Name	Date	<div>FIBRAIN®</div>		
Drawn:	K. Sołtysik	24/04/2017			
Checked:	B. Kalisz	24/04/2017			
Approved:	B. Kalisz	24/04/2017			
Accustoming:		24/04/2017	Title:  <b>Krażek 252</b>		
sik	GENERAL TOLERANCE		Size	Drawing number:	Rev.
	IT12: PN-EN 20286-1		<b>A2</b>	<b>PM-903.02.00.00</b>	<b>B</b>
	Linear Dimension: $\pm X.XX$ [mm]		File name: PM-903.02.00.00 - Krażek 252_Rev.B.dft		
	Angle: $\pm X.X$ [°]		Material: Aluminium, EN AW-2017		
			Sheet 1 / 1

### Przekrój A-A

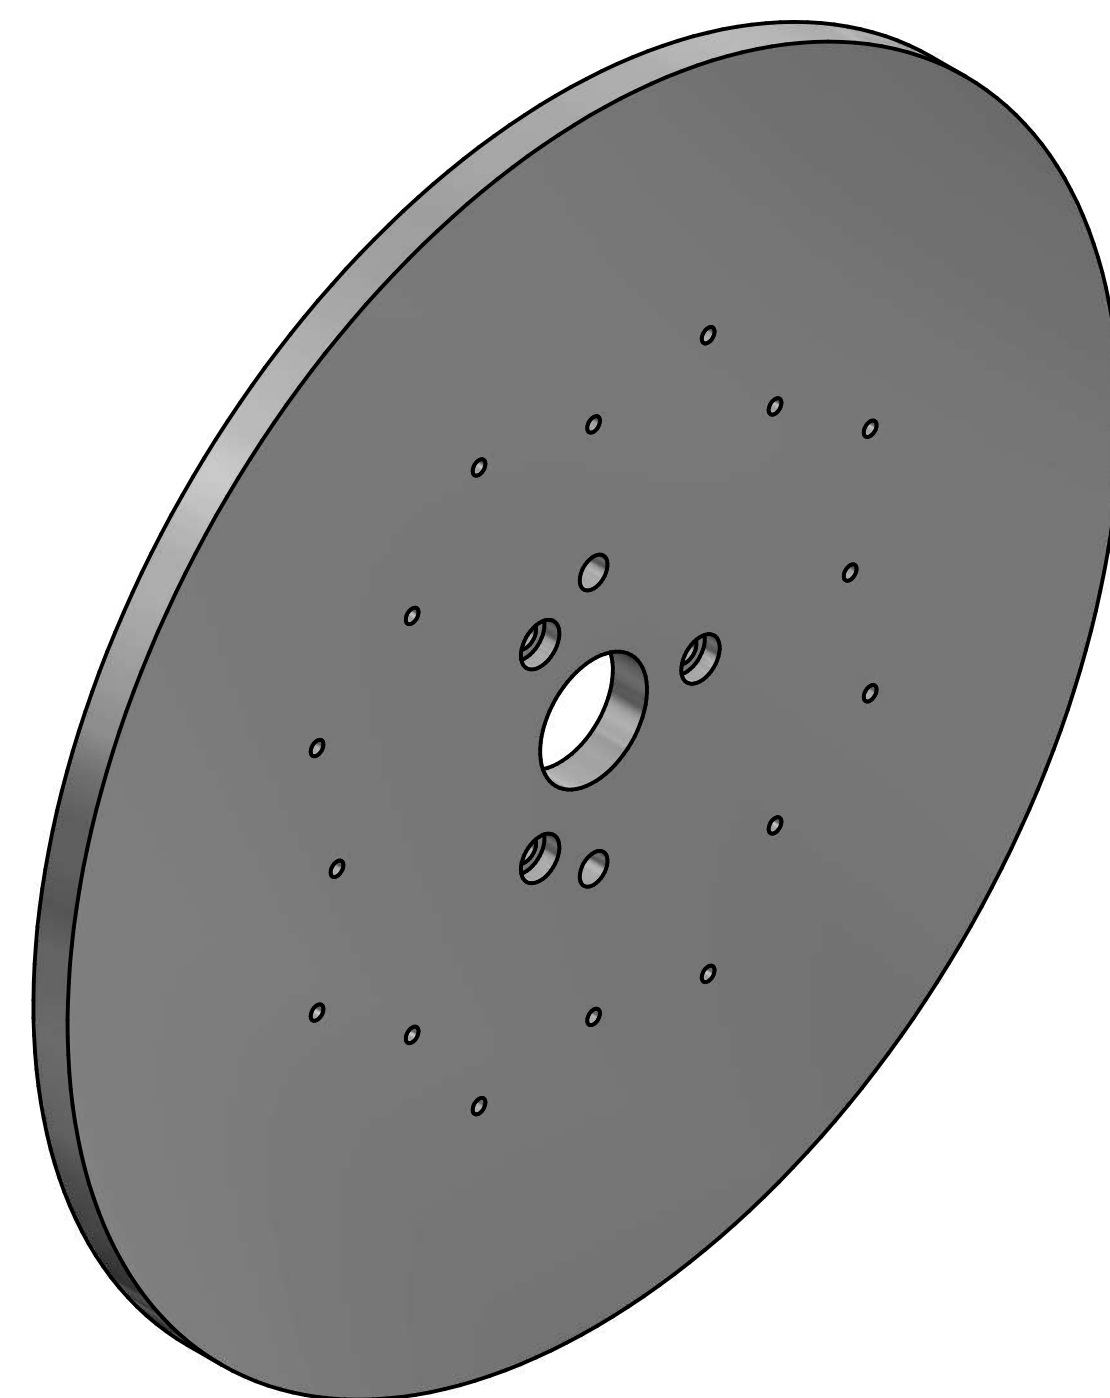
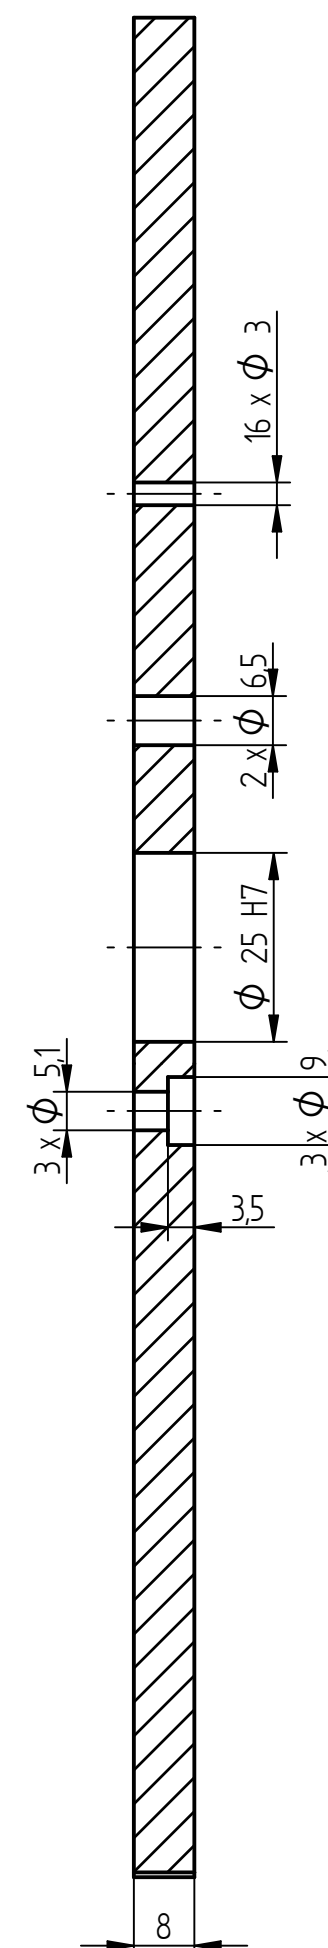
B	Zmiana materiału, zmiana średnicy zewnętrznej z 252 na 246 mm	22.11.2018	K. Sołtysik
A	—	—	—
Rev.	Description	Date	Name
Modifications
